美浜原発の乾式貯蔵施設の問題点

美浜原発の乾式貯蔵施設の審査は大詰めを迎えている。地盤関係の審査が 8 月 8 日に予定され、関電は、申請書の補正に着手している。「9 月下旬以降、早期の許可」を求めている。しかし、敷地の直下にある C 断層の影響や、斜面の土砂崩れで格納設備が埋もれたときの除熱評価は検討されていない。先行する高浜の乾式貯蔵施設とともに美浜原発の乾式貯蔵施設にも反対していこう。

2. 敷地直下の断層 (C 断層) が動けば、敷地内に地表のずれや隆起が生じる危険性

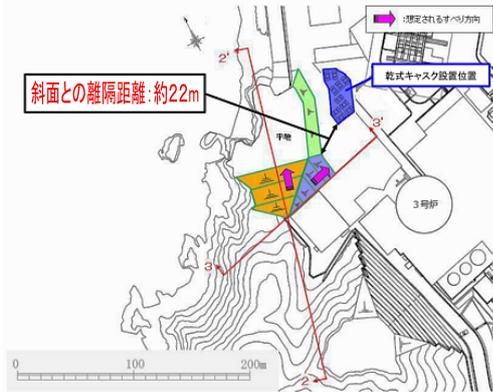
C 断層は、美浜原発の真下に存在する。地表面に対し 60 度東側 (陸地側) に傾いている逆断層だ。ところが、活断層の上端を延長した先は、美浜原発の敷地の西側約 2.3km の海面になるため、関電は敷地内に変位を生じる断層として評価していない (次頁上図)。しかし、2016 年熊本地震では、「主断層帯から 10km の範囲まで、顕著な地表変状が広い範囲で出現した」と指摘されている (『科学』2018 年 5 月号の島崎論文)。2024 年能登半島地震でも、海域の震源断層から離れた陸域にも地震断層や地表変状が確認されている (鈴木・渡辺 (2024) による富来川南岸断層に沿う地表断層の確認など)。C 断層が動けば、乾式貯蔵施設や周辺施設の敷地に地表のずれ、

また、能登半島地震では最大約5m地盤が隆起した。国の地震本部(地震調査研究推進本部)は、この地震の震源断層を、主として南東傾斜の逆断層と推定している(規制委員会 2025年3月27日技術情報検討会)。C断層は、陸側の上盤が隆起する逆断層である。C断層が動けば、その真上にある原発敷地に能登半島地震のような隆起が生じる危険性がある。

C断層が動いた場合に乾式貯蔵施設の敷地に地表のずれや地盤の隆起が発生する危険性について検討し、乾式キャスクへの影響を評価するべきだ。

周辺斜面及び乾式キャスクの位置関係(平面図)

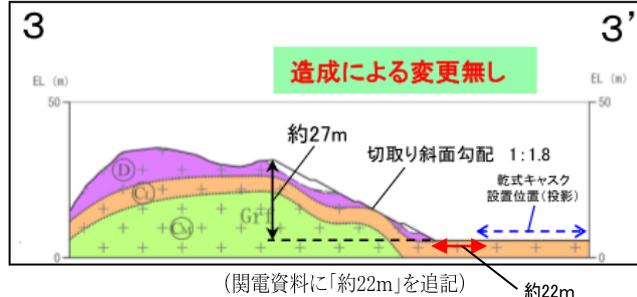
乾式貯蔵施設の背後(西側)には斜面が迫っている(前頁の写真)。関電は、この斜面を高さ約6mに切り取り造成することで土砂災害を防ぐとしている。しかし、原子炉補助建屋の近くに高さ約27mの斜面が残る(上右図の3-3'断面)。貯蔵施設との距離は約22mしかなく(上左図)、斜面が崩壊すれば、土砂が流れ込む危険性がある。関電の7月4日資料2では「斜面崩壊土砂の到達距離」として、斜面高さの1.4倍という基準を示しているが、3-3'断面はこの基準を満たしていない。斜面高さ27m×1.4=37.8m。しかし離隔距離は22mしかない。 「原子力発電所の基礎地盤及び周辺斜面の安定性評価技術：斜面高さの1.4倍」

(「宅地防災マニュアル」では「斜面崩壊土砂の到達距離」は「斜面高さの2倍」)

格納設備が土砂に埋もれ、給排気口が閉塞した場合、空気の対流による乾式キャスクの除熱ができなくなる。関電は、このような場合の除熱評価を行っていない。

4. 給気温度33℃の設定は低すぎる

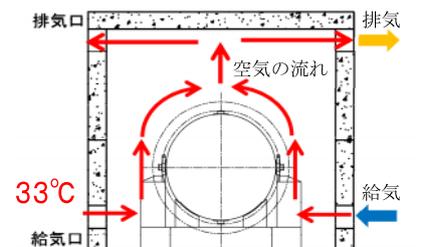
関電は、格納設備の給気口から取り込まれる空気の温度を33℃と設定して除熱評価を行っている(右図)。夜間は気温が下がるので、常時33℃と設定することは保守的だと説明する。しかし、気候変動により、日中は40℃に迫り、夜間も30℃近い日が多くなっている。乾式キャスクの周囲温度が、適合条件である45℃を超える危険性は十分ある。また、格納設備や床面のコンクリートによる太陽熱の吸熱、蓄熱の効果は十分に考慮されていない。気候変動の影響も考慮して、除熱評価を行う必要がある。積雪などにより給気口が塞がった場合の検証も不十分だ。
